改善箇所説明図

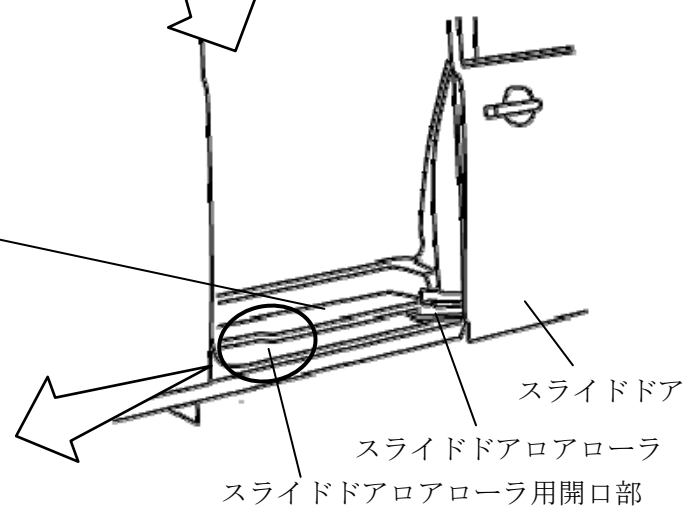
不具合発生箇所

スライドドアのステップにおいて、ステップ下のスライドドアローラ用開口部のパネル形状が不適切なため、清掃時等に当該開口部に手を入れるなどすると、パネル端部のバリにより切創するおそれがある。

改善の内容

全車両、当該パネル端部のバリを修正する。

識別：銀色のシールをモデルナンバープレートに貼り付ける。
